Oggetto: [ID: 8322] Comuni di Cellere, Piansano, Arlena di Castro e Tuscania (VT)

“Progetto per la realizzazione di un impianto eolico costituito da 10 aerogeneratori per una potenza complessiva di 60 MW nel comune di Cellere (VT) e opere connesse nei comuni di Piansano (VT), Arlena di Castro e Tuscania (VT)”.

**RICHIESTA INTEGRAZIONI DOCUMENTALI del MINISTERO DELLA CULTURA**

**Figura 2** - sovrapposizione dei 10 aerogeneratori di progetto alle tavola A (a sinistra) e B (a destra) di PTPR, con indicazione nei riquadri delle aree in cui risultano sovrapposti i campi fotovoltaici ID VIP 7627 e ID VIP 7811

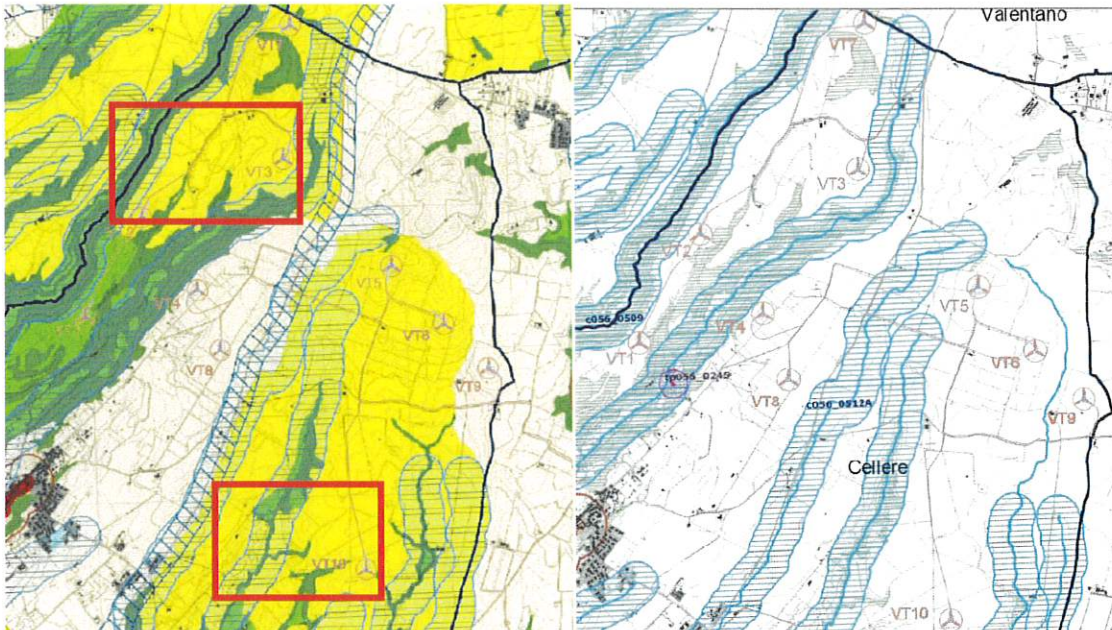
- l'intervento è collocato nel baricentro di un "sistema" di centri storici, individuati sulla tav. B quali Beni tutelati ai sensi dell'art.143, co.1 lett.d) del D.Lgs.42/2004 (di seguito *Codice*) come "insediamenti urbani storici e relativa fascia di rispetto" (art. 44 delle norme del PTPR). I centri più vicini sono: Ischia di Castro (cs\_476), Cellere (cs\_456), Piansano (cs\_460) e Valentano (cs\_485);
- gli aerogeneratori dell'impianto in oggetto si dispongono, seguendone l'andamento, ai lati del tracciato della SR312 Castrense che corrisponde ad un percorso panoramico tutelato (art.50 norme del PTPR);

- a nord-est dell'intervento, si trova un'area tutelata con vincolo dichiarativo ai sensi dell'art.136, co.1 lett. c) e d) beni d'insieme vaste località con valore estetico tradizionale, bellezze panoramiche, denominata "Zona a sud ovest della conca del Lago di Bolsena" (cd056\_013) di cui al DM 05.04.1969, (art. 8 delle Norme del PTPR).

**Figura 3** localizzazione sulla Tav A del PTPR dell'impianto eolico ID VIP 8184

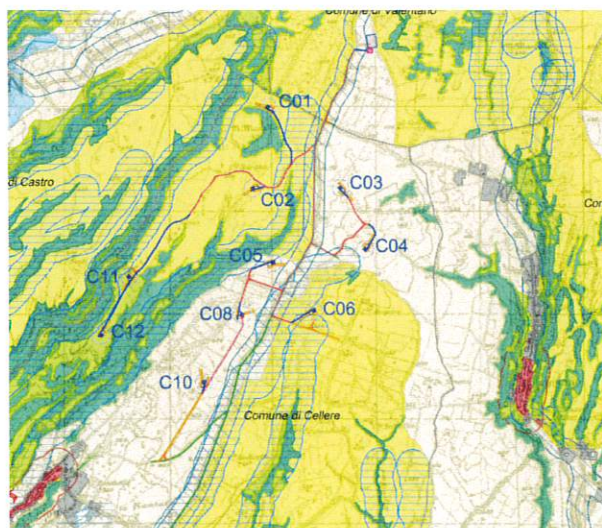
La Soprintendenza ha rilevato che la configurazione dell'impianto in argomento risulta interferire con quella di un altro impianto eolico denominato "Cellere", costituito da n. 10 aerogeneratori ed identificato con ID VIP 8184 (cfr. Fig.3), presentato dalla Società Iberdrola Renovables Italia S.p.a.: "Dal confronto fra i due inquadramenti su ortofoto presentati per le due procedure risulta infatti che le aree interessate siano le medesime, e che la posizione degli aerogeneratori sia, in alcuni casi, in sovrapposizione. Tale condizione risulta particolarmente evidente per gli aerogeneratori VT1, VT2, VT3, VT4, VT7, VT8". Si segnala, inoltre, l'interferenza del VT10 con il campo FTV identificato con ID VIP 7811, "Cellere", con potenza nominale pari a 31,67 Mw, proposto dalla medesima Società Iberdrola Renovables Italia S.p.a., e del VT2 con il campo FTV identificato con ID VIP 7627, con potenza nominale pari a 23,83 Mw, proposto dalla Società ByoPro Dev3 S.p.a. (cfr. Fig.4).

- 2. Approfondimento documentale** relativo alla segnalata sovrapposizione fra impianto di progetto e altre procedure di VIA, con individuazione e perimetrazione delle superfici occupate da tutte le iniziative energetiche autorizzate ed in corso di autorizzazione e con rappresentazione delle aree di sovrapposizione;
